## DODATEK č. 2

č. objednatele: CES 2020/1883

### „Úpravy pro nemotorovou dopravu v prostoru Zimního stadionu a trasy na „Hučák“

- č. 1 - Změnový list č. 2 + položkový rozpočet
- č. 2 - SO 101 - situace a vzorový příčný řez (cyklostezka)
- č. 3 - SO 102 - situace a vzorový příčný řez (parkoviště)
- č. 4 - SO 802 - situace a seznam jednotlivých položek výsadeb

## VZOROVÝ PŘÍČNÝ ŘEZ CYKLOSTEZKOU R20 KM 0.020 - OSA-2

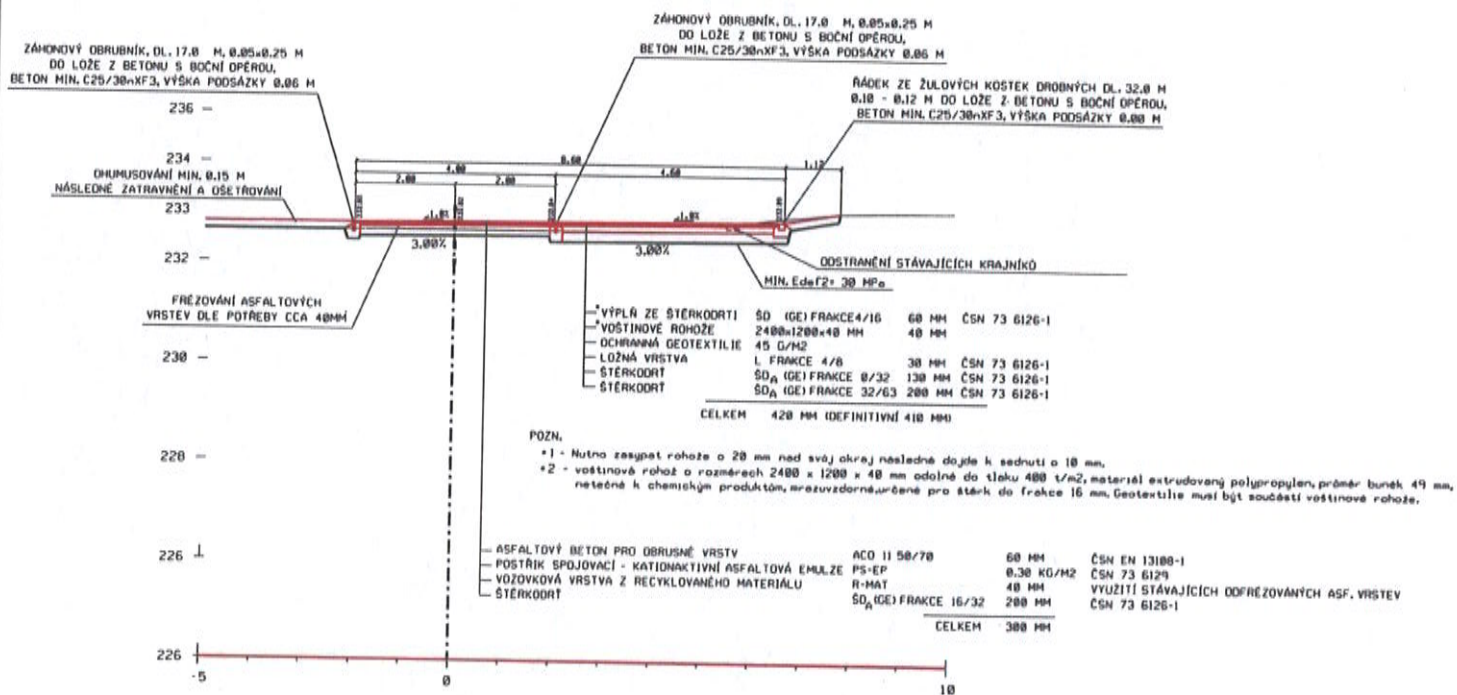
- SO 101 - Po odfrézování asfaltové obrusné vrstvy v tl. 40 mm v ose 2 a 5 (společný pás pro pěší a cyklisty ve směru na lávku přes Orlici a do Jiráskových sadů) v délce 48 m bylo zjištěno, že asfaltová obrusná vrstva byla položena na stávající terén a pod obrusnou vrstvou se nenacházejí žádné podkladní a ložné vrstvy odpovídající charakteru a zatížení komunikace (dopravní obsluha Jiráskových sadů). Vzhledem k této skutečnosti nebude možné provést pouze opravu (obnovu) obrusné vrstvy, smluvní strany se proto dohodly na provedení kompletní konstrukce vozovky v rozsahu dle situace a vzorového příčného řezu se zachováním směrového a výškového vedení dle PD, které jsou přílohou č. 2 a nedílnou součástí tohoto dodatku.

VZOROVÝ PŘÍČNÝ REZ PARKOVIŠTĚM  
PŘED ZIMNÍM STADIONEM R 46 KM 0,835

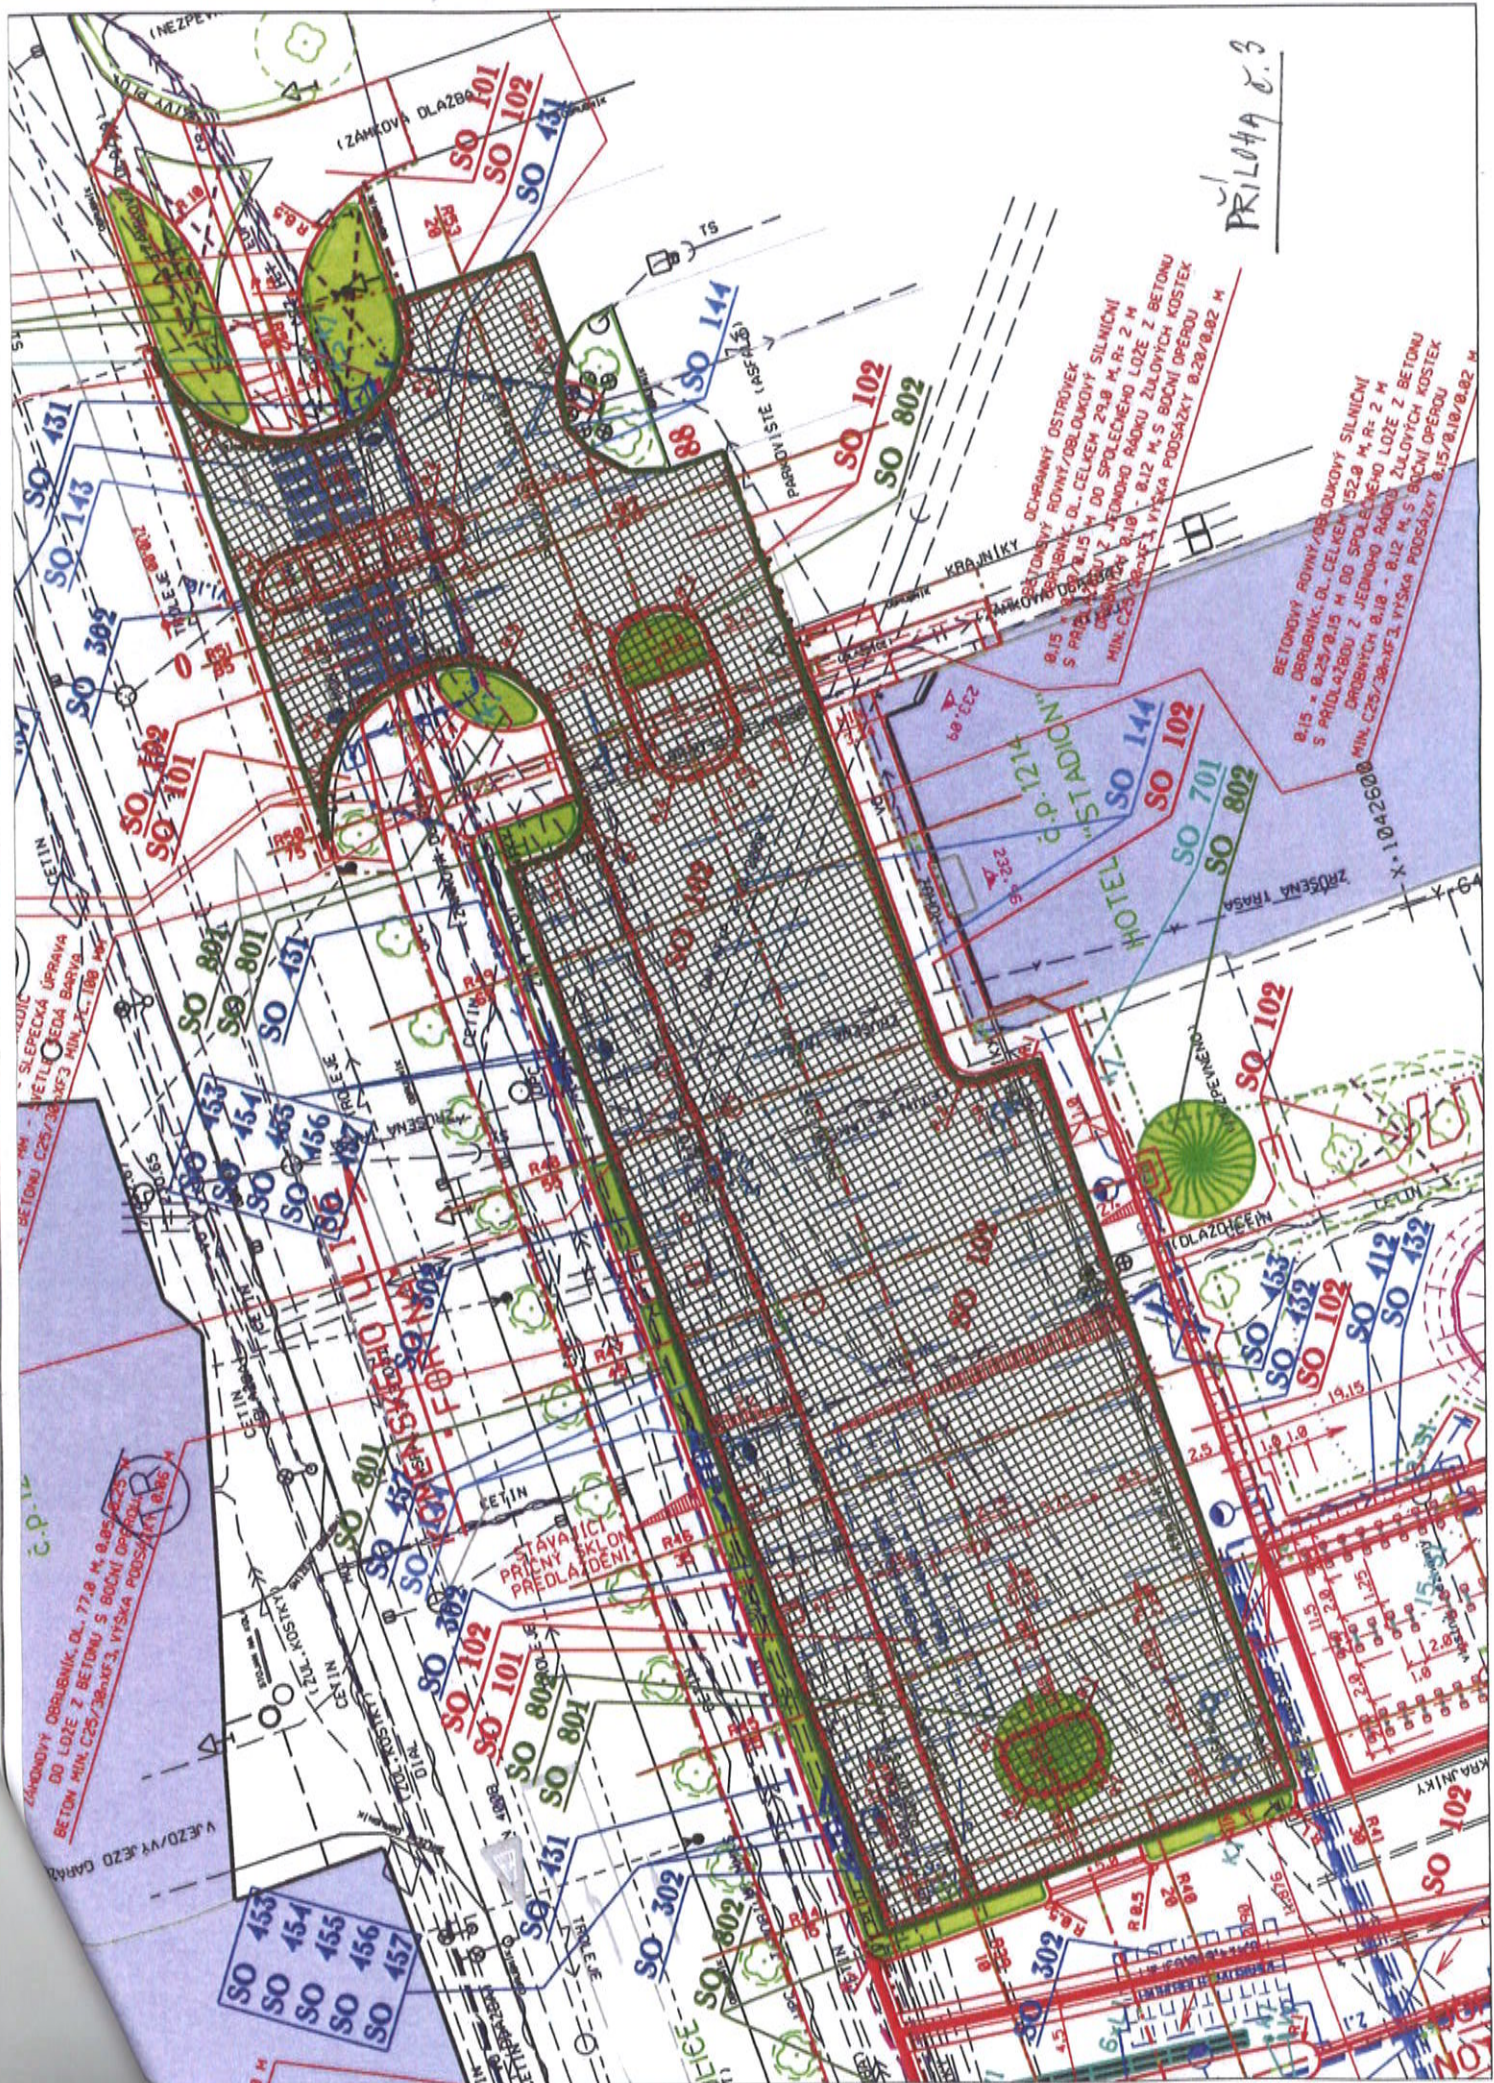
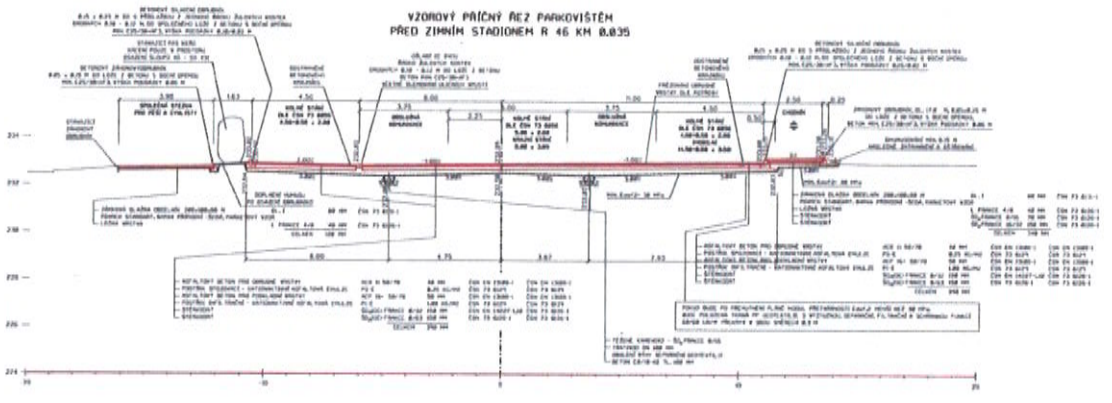
- SO 102 – V rámci opravy zpevněných ploch v prostoru stávajícího parkoviště u zimního stadionu mělo dojít na základě projektové dokumentace pouze k obnově obrusné asfaltové vrstvy. K realizaci celé konstrukce vozovky parkoviště mělo dojít pouze v místě rozšíření oproti stávajícímu stavu. Při provádění výkopů pro vsakovací galerie však bylo zjištěno, že pod stávající asfaltovou vrstvou se nachází železobetonové panely, které je nutné odstranit. V ploše parkoviště byly následně provedeny další sondy, které potvrdily výskyt panelů pod celou jeho plochou. Následně bylo provedeno odfrézování obrusné vrstvy v ploše parkoviště a bylo konstatováno, že stávající panely jsou ve velmi špatném technickém stavu (polámané, degradace betonu) a není tedy možné tyto panely jako podkladní vrstvu pod asfaltový povrch zachovat. Pod panely se navíc nacházejí různorodé vrstvy podloží (betonová suť, betonové a cihelné zdivo, škvárový zásyp, jílovitopískové vrstvy). Vzhledem k výše popsanému se smluvní strany dohodly provést kompletní nové souvrství vozovky s asfaltovým povrchem pro odpovídající zatížení (parkoviště osobních vozidel) a různorodé podloží od konstrukčních vrstev oddělit výztužně separační geotextilií. Navržené řešení je patrné ze situace a vzorového příčného řezu, které jsou přílohou č. 3 a nedílnou součástí tohoto dodatku.

Priloha č. 4

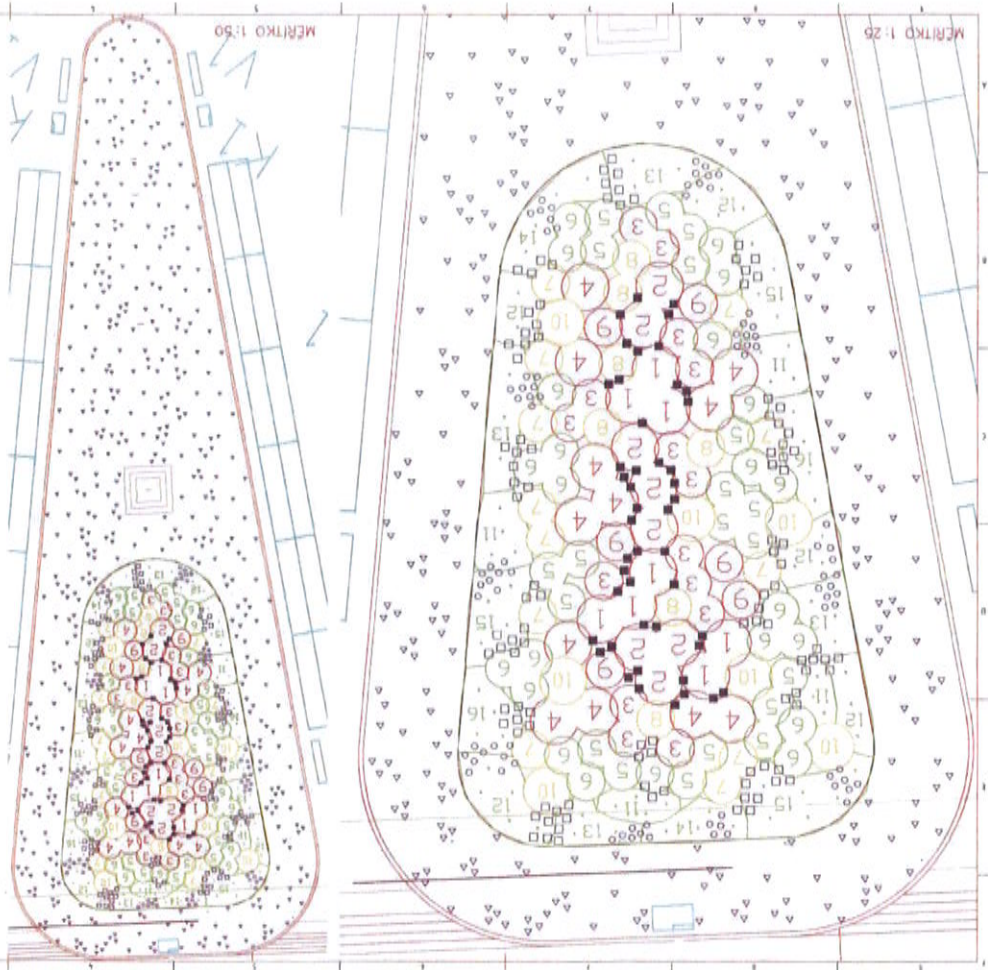
- SO 802 – Na základě požadavku objednatele v rámci projednání projektové dokumentace v rozsahu sadových úprav s požadavkem na provedení detailního výsadbového plánu se smluvní strany dohodly na navýšení počtu trvalek o 718 ks. Řešení je patrné z přiložené situace a seznamu jednotlivých položek výsadeb, které jsou přílohou č. 4 a nedílnou součástí tohoto dodatku.
